Ajuntament de Lleida

SECCIÓ MOBILITAT I VIA PÚBLICA

Expedient: PGU 20-193
Assumpte: Projecte d'urbanització UA3 de l'Estació Lleida (Segrià)
Interessat: Departament Planejament urbanístic

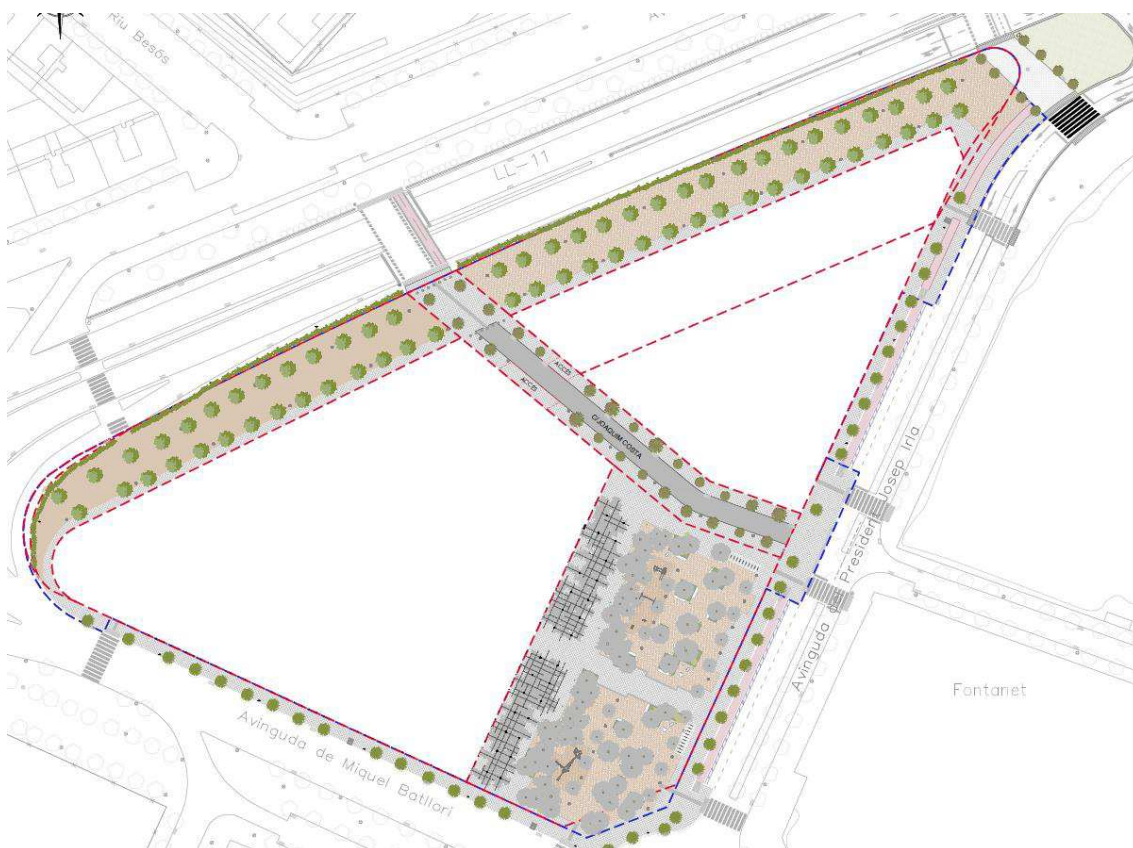
- a) De forma general, pel que fa referència a la urbanització caldrà que es compleixin els criteris de disseny establerts a Ordre TMA/851/2021, de 23 de juliol.

- b) En particular, cal preveure que es disposi dues places d'aparcament reservades i dissenyades per persones amb mobilitat reduïda a l'Av. del president Josep Irla a l'aparcament en cordó de la via pública.

- c) Pel que fa referència al carril bici, la secció tipus haurà de complir amb les recomanacions que s'estableixen al Manual per al disseny de vies ciclistes de Catalunya redactades pel Dept. Política Territorial i Obres Públiques. La seva senyalització horitzontal, atès que serà un carril bici que transcorre per la vorera, es farà amb formigó amb colorant vermell.

- d) Senyalització horitzontal. Seguint els criteris que l'Ajuntament té establerts el zebra, simbologia, passos de vianants i línies de detenció es pintaran manualment pintura plàstica amb dos components i ratllats per evitar lliscaments. La senyalització longitudinal amb pintura acrílica. Els tacs de delimitació del carril bici han de ser de 0,50 m x 0,50 m.

- e) Senyalització vertical. El tipus de material de la senyalització a emprar és acer galvanitzat en calent, tant per les senyals com pels suports. Els suports hauran de ser de secció tubular. El revestiment reflectant haurà de ser EG de nivell 2.

La senyalització de la prolongació del carrer Joaquim Costa haurà de ser de carrer de convivència, amb una S-28 i S29.

Manca les corresponents R-400 c en sandvitx amb les R-401a situades a la mitjana de la LI-11.

La senyalització corresponent a la intersecció de la prolongació del carrer Joaquim Costa amb l'avinguda del president Josep Irla quedarà supeditada al que es decideixi en el punt e).

d) Semàfors. Manca el creuament de la LL-11 amb un prisma formigonat format per 4 tubs corrugats doble capa de 90 mm de diàmetre amb tres registres de 60x60, armari regulador per gestió de la cruïlla, escomesa i la connexió a la xarxa de sincronisme de la ciutat.

e) Es recomana la reconsideració de la pavimentació de la intersecció de la prolongació de Joaquim Costa i Av. del president Josep Irla. La IMD del carrer en horari d'obertura de la zona comercial serà elevada per un carrer de convivència. Pot ser interessant mantenir el paviment a nivell de vorera amb un gual d'accés des de l'Avinguda del president Josep Irla, però amb aglomerat asfàltic per alertar del pas de vehicles.
